Brandskydd på Lärkträdet's gruppboende

Objekt:	Lärkträdet's gruppboende
Uppdragsgivare:	Henrik Wahlgren, Danderyds kommun
Utgåva/Status:	Version 2022-09-07
Handläggare:	Johan Åqvist (070-366 8502), Åqvist Consulting Group AB
Kontroll på plats:	Flera tillfällen under maj till aug 2022
Underlag:	<ul style="list-style-type: none">- Plan, fasad och sektioner från Jan Lundqvist arkitekter daterade 1992-06-01- Planritningar från Pluss Hus daterade 1992-10-01- Ventilationsritningar daterade 2001-09-07- Driftkort för ventilation daterade 2014-01-03- Brandskyddsritningar från B4Fire- Besiktningsintyg brandlarm 2021-11-02
Budget för åtgärder	500 tkr
Bilagor	Bilaga 1 Brandcellsindelning (bottenplan och källarplan) och lägenhetsavskiljande vägg Bilaga 2 Diverse bilder

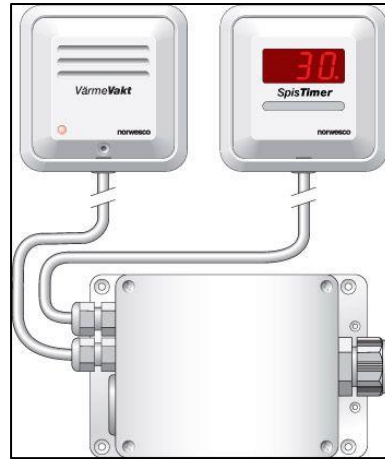
Åtgärds punkt 2. Dörrstängare Free-swing, frisving el liknande monteras på de 16 boenderumsdörrarna.

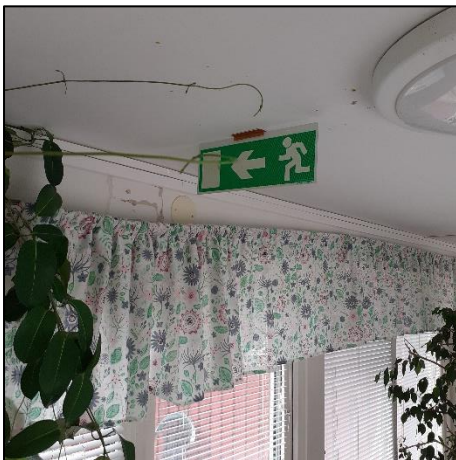
Åtgärds punkt 4. De två spisarna på bottenplan (glaskeramik) i köken förses med spisvakter. Med spisvakt menas en anordning som och stänger av spisen vid fara. Observera att endast "timer" inte är en spisvakt. Vänstra bilden visar en spisvakt som analyserar fler parametrar än värme för att fastställa fara. På högra bilden syns en på marknaden vanligt förekommande spisvakt (timer + värmevakt).

Nödbelysning installeras (förslagsvis med 10-årsbatteri (se brandcellsritning nedan för placering). Det behövs endast två armaturer eftersom även utrymningsskyltar är nödbelysning. Bilderna visar två olika utföranden av utanpåliggande armaturer som kan användas.

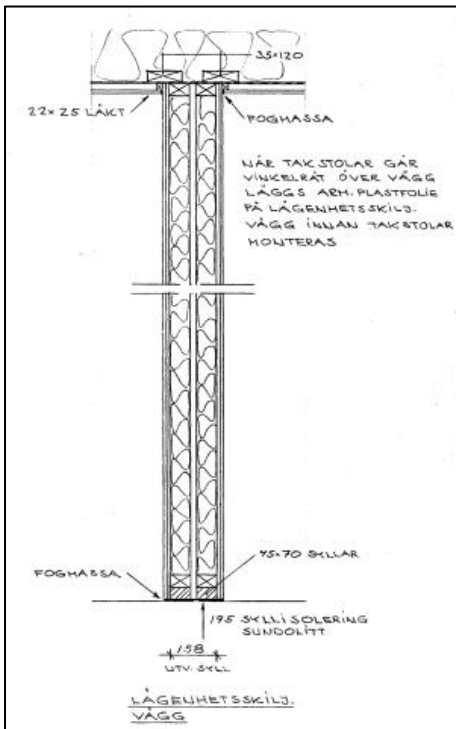
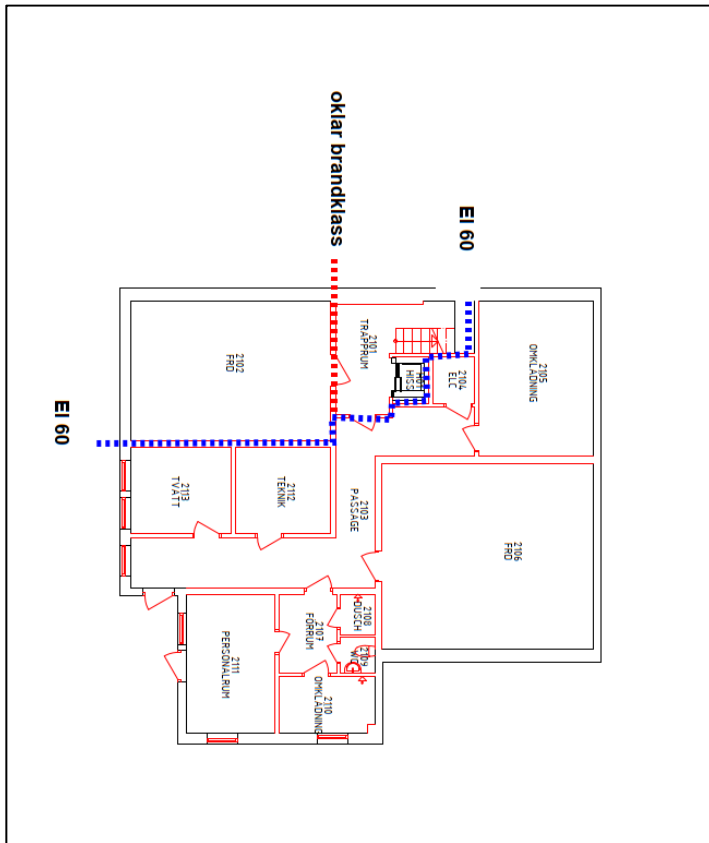
Åtgärds punkt 9. Utrymningsplaner är inkonsekventa vad gäller angivande av utrymningsväg. På ena avdelningen är utgången mot terrass markerad men inte på den andra. Skapa nya utrymningsplaner med entrédörren samt dörren i korridor som utrymningsvägar.
